Årsak til endringsordrar:

Det er 18 endringar initiert av byggherre og entreprenør pr i dag. Dei som kostar mest er omtalt i tabellen under:

013 Sikring jordmasse mot utras T3

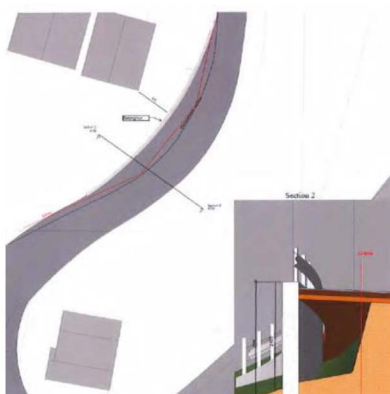
Mur på veg ut og tidlegare tiltak som ligg på jord.

Store jordmengder ved T3 som måtte sikrast då tidlegare tiltak ikkje stod på fjell og vegen ovanfor bekken er på veg ut. Oppgjør etter medgåtte mengder
